Technische Änderung zu M12 Gewinding mit 6-Kant

- Nummer der Produktänderungsmitteilung: PCN-PB46-20180606-00-A
- Datum der Veröffentlichung: 06. June 2018
- Revisionsnummer: A

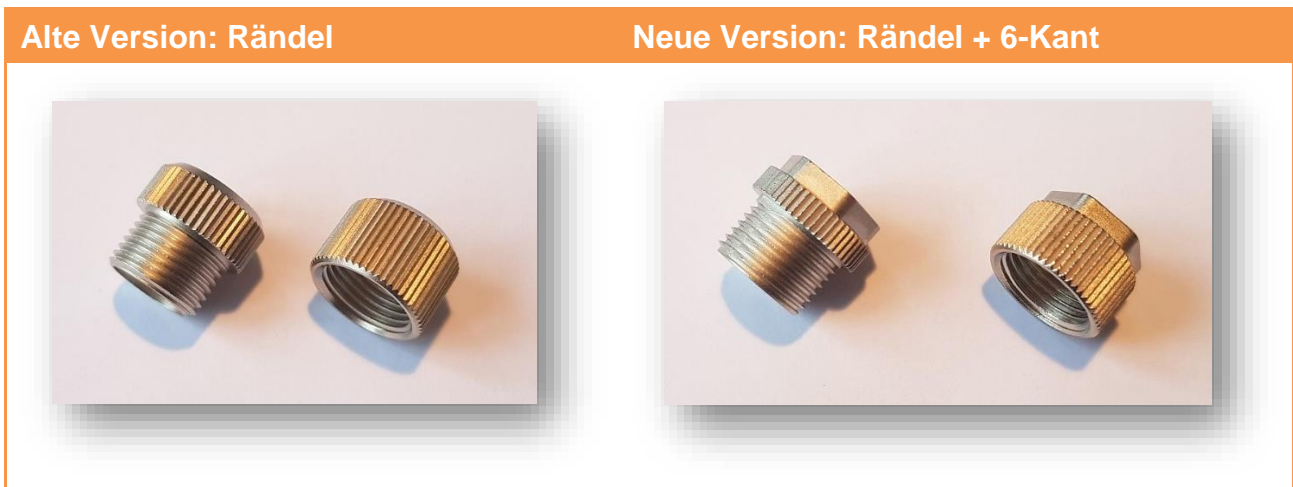
Die M12 Gewindinge haben eine durchgehende Rändelung.

Zusätzlich zur Rändelung haben die neuen M12 Gewindinge einen 6-Kant Aufnahme, mit der Schlüsselweite (SW) 12mm.

Verbesserung der Handhabung des Gewindinges durch die zusätzliche Möglichkeit den Gewinding mit einer Wechselklinge Schlüsselweite 12mm zu verschrauben. Das Verschraubungswerkzeug Screwty® kann weiterhin wie gewohnt auf der Rändelung genutzt werden. Die passende Wechselklinge mit Schlüsselweite 12mm ist die 2598970000.
